Ueber die Verbauungen am Flibach.

Von Prof. Dr. Alb. Heim in Zürich.
(Mit einer Abbildung auf Seite 253).

Ansicht des Bachbettes von der Talsperre III aufwärts.

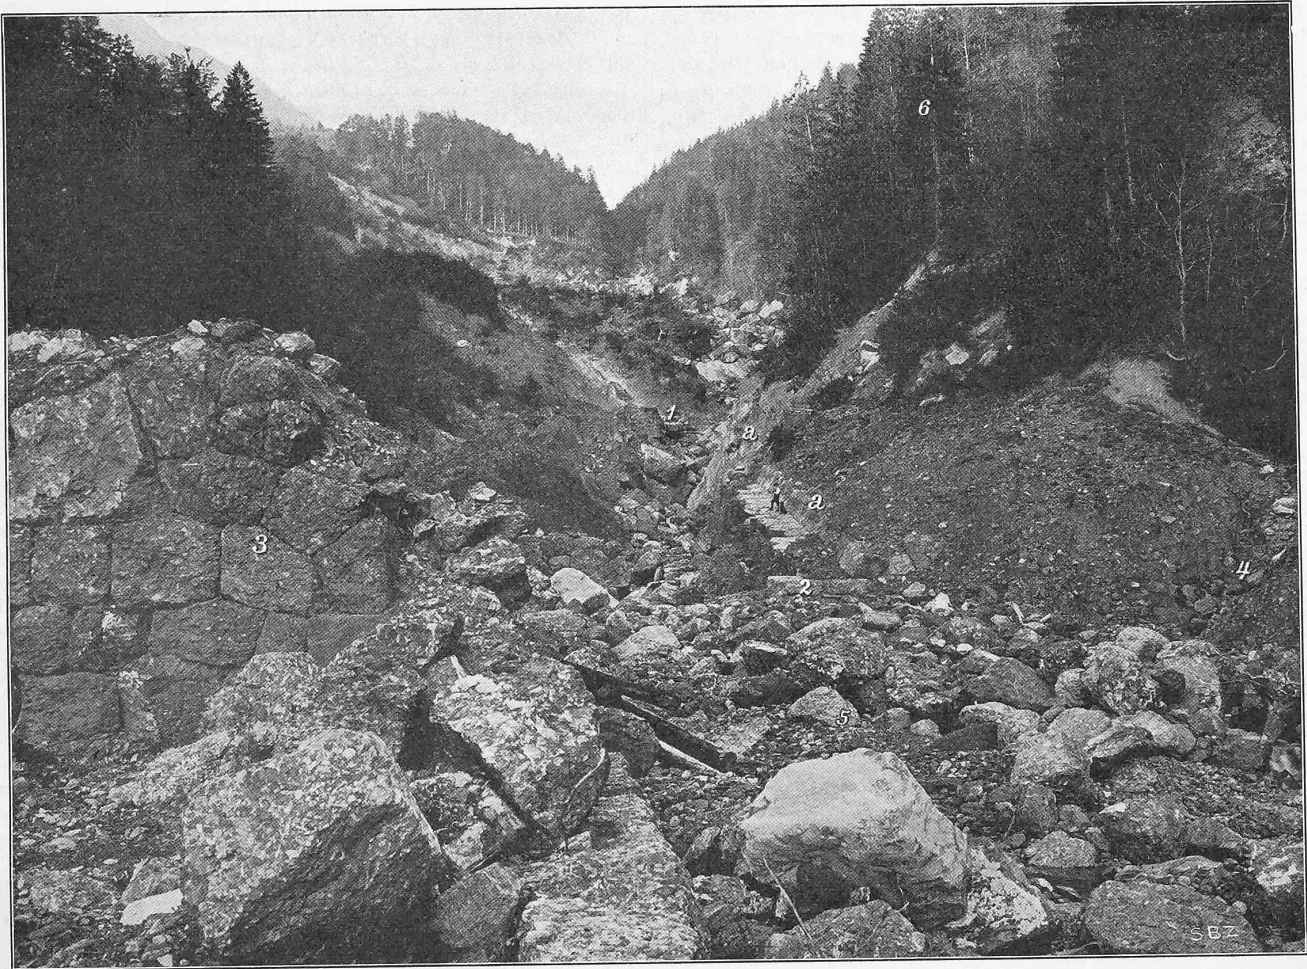
Sie ist bis auf einen kleinen Rest (1 in der Abbildung auf Seite 253) rechtsseitig verschwunden. Sie war nicht auf den Flyschfels fundiert, sondern man hat über dem jetzt frei zu Tage liegenden Flyschfels noch etwas Schutt gelassen, darüber einen Balken gelegt, der jetzt frei vorsteht, und dann die grossblockige Mauer auf den Balken gebaut.

Von der obersten bis zur zweitobersten Talsperre war eine lange Schale aus grossen Nagelfluhblöcken gebaut. Wie ein Gesimse klebt noch ein Rest dieser Schale (a—a im Bilde) links oben am Flyschschieferfels, die Bachfurche hat sich hier um drei bis fünf Meter unter die Schalensohle in den Schutt und Schiefer vertieft.

Die zweite Sperre lag nahe ob der Mündung des Renzletenbaches und war von kleinern Dimensionen. In der Mitte ist sie abwärts herausgedrückt worden, während ihre Flanken (2 im Bilde), obschon im Schutt stehend und nicht an den Fels angeschlossen, geblieben sind.

Das Seelein, das bei der Mündung des Renzletenbaches in den Flibach im März vorhanden war, ist mit den Trümmern der obren Verbauungen aufgefüllt (5 im Bild). Der Renzletenbach selbst (4 im Bild) hat aber keine Verheerungen gebracht und ist in der Vertiefung gegenüber dem Hauptbach um vier bis fünf Meter zurückgeblieben.

Talsperre Nr. 3 von oben, unterhalb der Mündung des Renzletenbaches gelegen, ist in der ganzen Breite der daran angesetzten Schale hinausgedrückt. Die beiden Flanken (3 im Bild ist die rechtsseitige Flanke, die linksseitige liegt rechts ausserhalb des Bildes), obschon nicht an den Gehängfels angeschlossen, stehen unverletzt.

2. Schon vielfach habe ich Gelegenheit gehabt, zu rügen, dass man in neuerer Zeit die Talsperren als *geradlinige* Quermauern baut. Die Talsperren im Flibach Nr. 2, 3, 5, 7, 8, 9 von oben gezählt, sind alle in ihrer Mitte einfach abwärts ausgedrückt worden. Sie sind *nicht* unterspült, *nicht* hinterspült worden. Vielmehr sind bei den geworfenen verschwundenen Talsperren oft noch die Flanken und selbst das oft schlechte Fundament unzerstört entblösst geblieben. Es ist das letztere ohne Zweifel dem Umstände zuzuschreiben, dass die Konstruktion des Talsperrenfusses gut und richtig war. Das Wasser fand hier ein Sturzbecken vor, tief genug, um die Bewegung aufzuzehren, ohne eine Unterspülung des oft noch tieferen Fundamentes zu gestatten. Einzig beim Zusammenbruch der obersten Talsperre könnte Rückwärtseinschneiden der Bachsohle von unten zum Einsturz beigetragen haben. Wenn die gebrochenen Talsperren Nr. 2, 3, 5, 7, 8, 9 usw. als *liegende Gewölbe* seitlich an festem Gestein angesetzt worden wären, *so stünden sie sicherlich alle noch heute* und hätten die Katastrophe verhindert. Die Grösse der Blöcke und der schöne Bau helfen nichts, wenn die Konstruktion derart ist, dass die Mauer durch den Druck von hinten auseinandergetrieben, statt gewölbemässig fester gepresst wird. *Die Talsperre muss liegendes Gewölbe sein.* Möchten die Verheerungen am Flibach wenigstens diese Einsicht zeitigen!

3. Die Talsperren sollen in *richtigen seitlichen Widerlagern* und in dem Fundament wo immer möglich *auf festen Fels gestellt* werden. Sie auf einem Balken über Schutt zu bauen wie Nr. 1 und Nr. 6 ist unstatthaft. Ebenso liegt die Umspülungsgefahr nahe, wenn, wie hier oft, seitlich gar nicht an feste Talflanken angeschlossen wird. So hat denn auch an einer solchen Stelle, unterhalb Talsperre Nr. 10 der Bach den eingebauten Lauf verlassen. Bei einigen der Flibachsperrren ist seitlich die Kronmauer auf Schutt gestellt bis an die Talflanke fortgeführt. Das ist Blendwerk. Der Flibach eignet sich aber in der geprüften Region nach meiner Ueberzeugung sehr gut zum dauernd wirksamen Verbau durch Talsperren, und eine viel geringere

in früherer Zeit festgehaltenen Grundsätzen entsprechen: Sie sollen als liegende Gewölbe gebaut, auf Fels fundiert, die Widerlager in Fels gestützt, die Oberkante sanft eingebogen sein und gutes Fallbett am Fusse haben. Mit dem Bau der Sperren ist von unten nach oben vorzurücken unter sorgfältigster Auslese der dafür geeigneten Stellen. Schalen im Sammelgebiete sind meistens nutzlos.
